SEA 52/23
26-EIA-00052.0/2023

El proyecto objeto de esta evaluación ambiental “Proyecto Modificado Nº 1” consiste en la modificación del proyecto de “Ampliación de la Línea 11 de Metro de Madrid. Tramo Plaza Elíptica-Conde de Casal”.

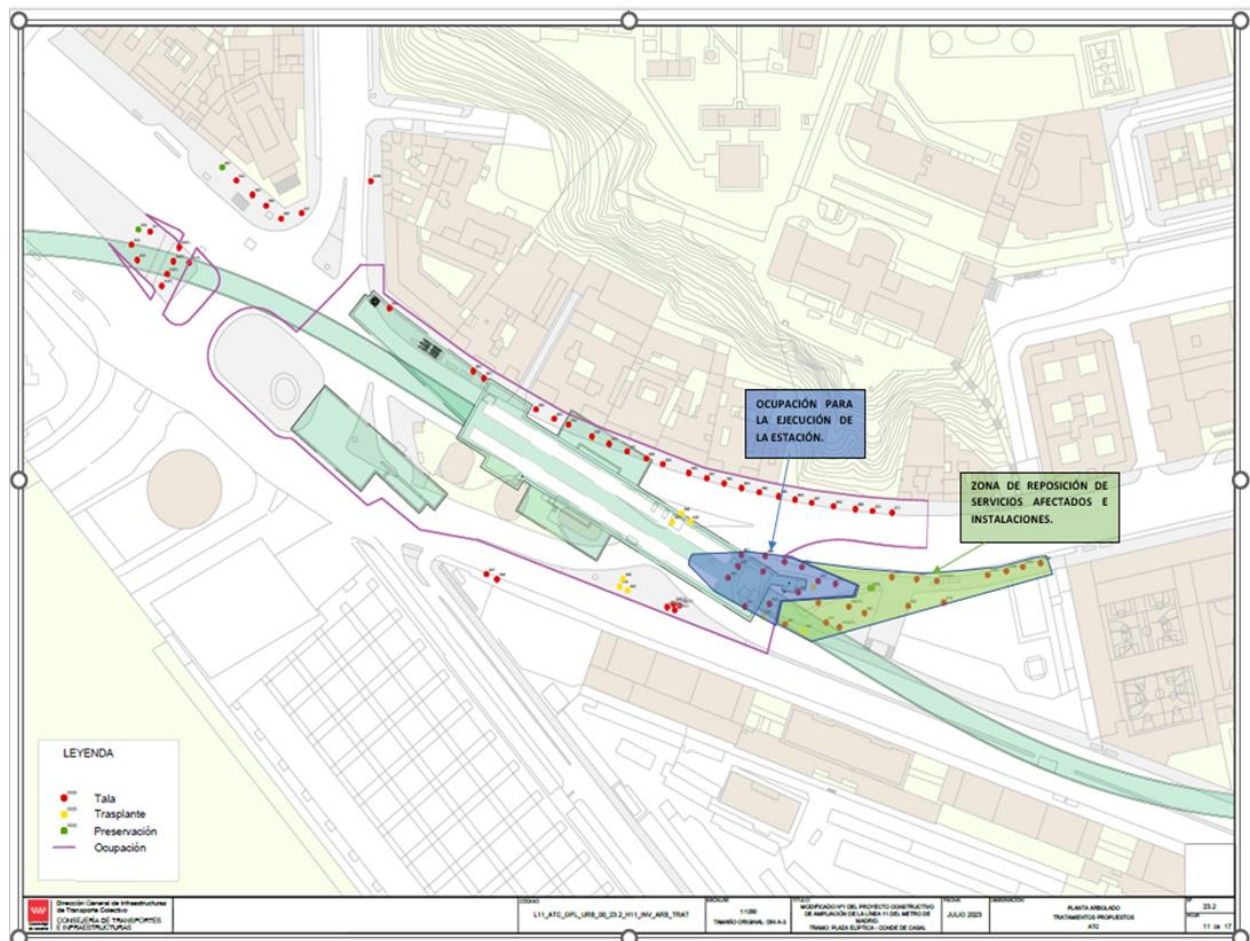
Los alegantes solicitan definir claramente cuál será la zona de ocupación por obras, que en documentación gráfica no coincide con el esquema de fases de ocupación definido, siendo la diferencia más evidente la zona de ocupación para las fases 3 y 7, aparentemente al aprovechar parte de los Jardines de Jimena Quirós para la ubicación de las instalaciones de obra y garantizar

medidas de conservación adecuadas para el arbolado urbano que queda fuera de la zona de ocupación por obras.

Figura 6. Secciones de auscultación previstas en el Proyecto Constructivo para la estación de Atocha.

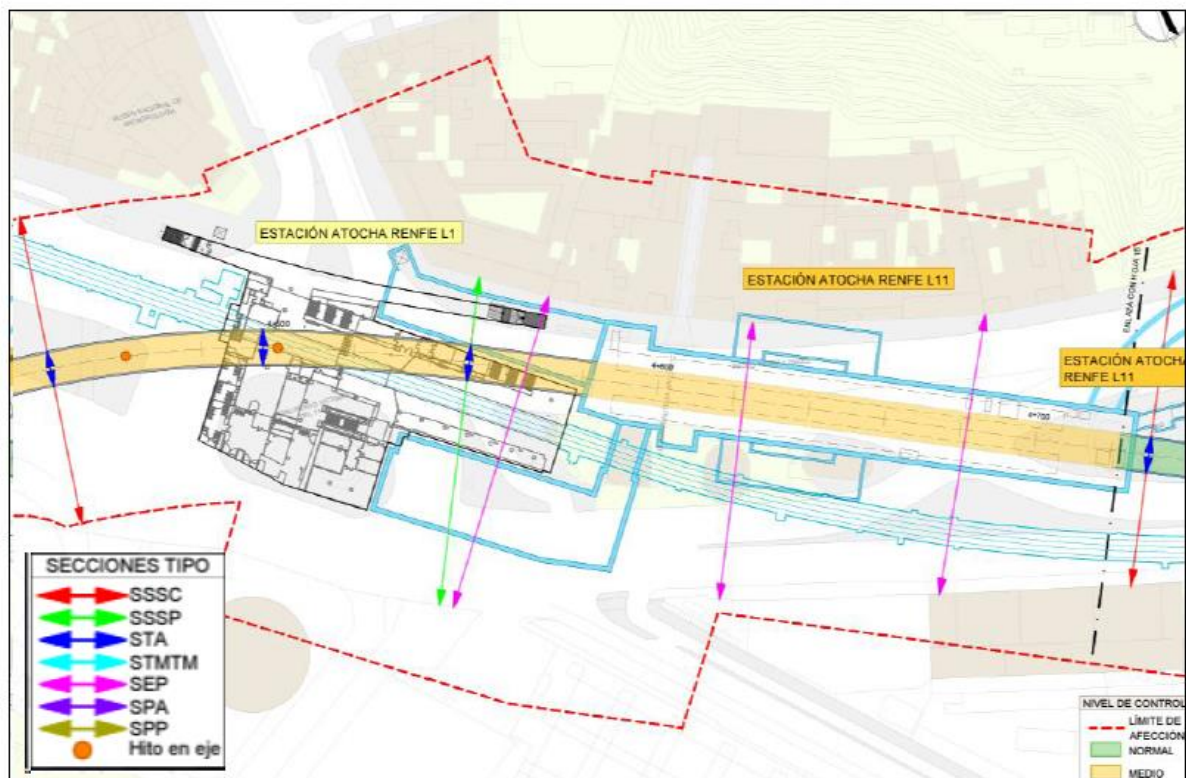
Para la auscultación en la zona de la futura Estación de Atocha se establecen una serie de secciones de control (ver fig. 6).

Para la Estación de Atocha se prevén tres (3) secciones tipo SEP, una (1) sección tipo SSSP y dos secciones tipo SSSC.
